Projeto de Construção dos Toscos no Âmbito da concretização do Plano de Expansão do Metropolitano de Lisboa Prolongamento das Linhas Amarela e Verde (Rato-Cais Do Sodré) - Lote 3 – Viadutos do Campo Grande

Verificação da Conformidade Ambiental do Projeto de Execução (AIA 3020)

Outubro 2021

Figura 1 – Localização dos elementos patrimoniais, nomeadamente classificados, situados na área do projeto (Fonte: RECAPE – Extrato do desenho VDCG TXD PE AMB LT3 000 DW 49021)

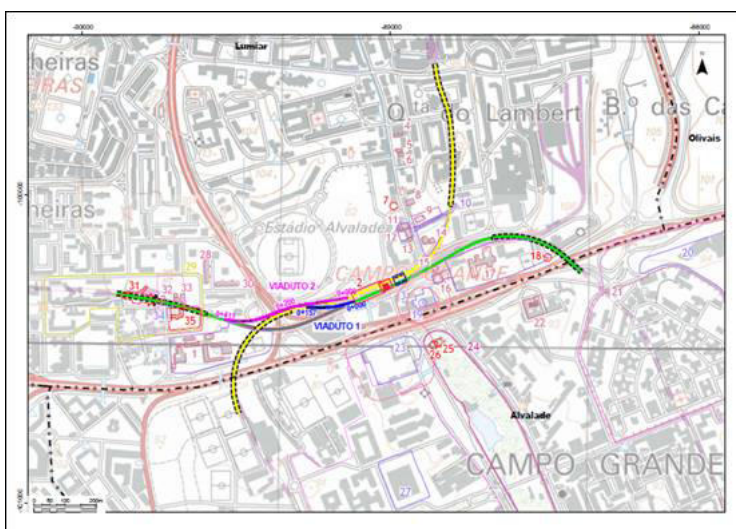
É possível confirmar cartograficamente, nos Desenhos 49008 e VDCG TXD PE AMB LT3 000 DW 49021, a situação do projeto face a bens imóveis classificados (escala 1/1 próximo se encontra a sul, correspondente ao elemento n.º 3, Palácio do Conde de Vimioso (3324), classificado como Imóvel de Interesse Público e que tem associada a respetiva zona de proteção do imóvel. Note-se que este se encontra, entre 45 m a 69 m do viaduto do Campo Grande.

Considera-se que se encontra demonstrado o cumprimento desta disposição da DIA, no entanto convém ressaltar a preocupação que durante a fase de construção se venham a originar impactes no património construído, pelo que é essencial assegurar uma monitorização contínua e sejam previstas as condições para interrupção da obra caso se identifiquem situações críticas.

Conclusão: Cumprido. Incluir uma nova medida de minimização:

Figura 2 – Localização de recetores, fontes de ruído e estaleiros

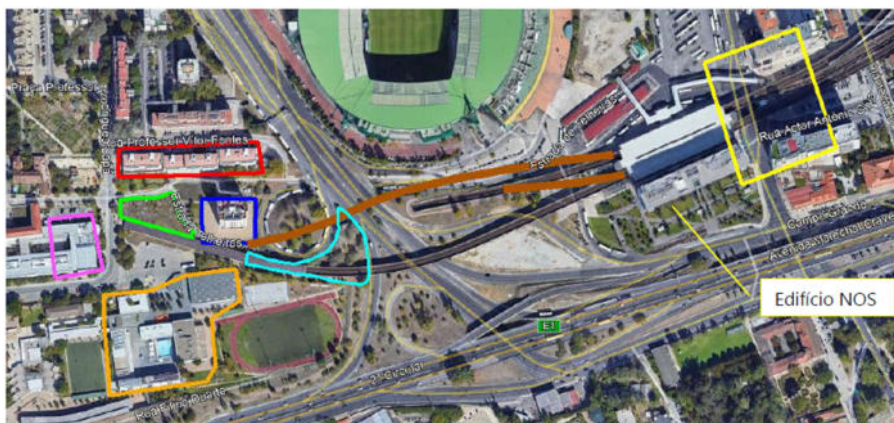
Como recetores sensíveis, para o fator Vibrações, foram identificados:

- Zona da Escola Alemã, indicada a laranja.
- Colégio Mira Rio, indicada na figura a violeta.
- Torre Vicentina, indicada na figura a azul-escuro, edifício de habitação com 12 andares.
- Edifícios de habitação na Rua Professor Vítor Fontes, indicados na figura a vermelho.
- Edifício de habitação, a nascente da estação, na Rua Fernando Curado Ribeiro e na Rua Actor António Silva, indicado na figura a amarelo.
- O Edifício NOS (recetor 6R) localizado na proximidade de uma zona de obra onde irão ocorrer demolições, construção de novos pilares (viaduto VL1).
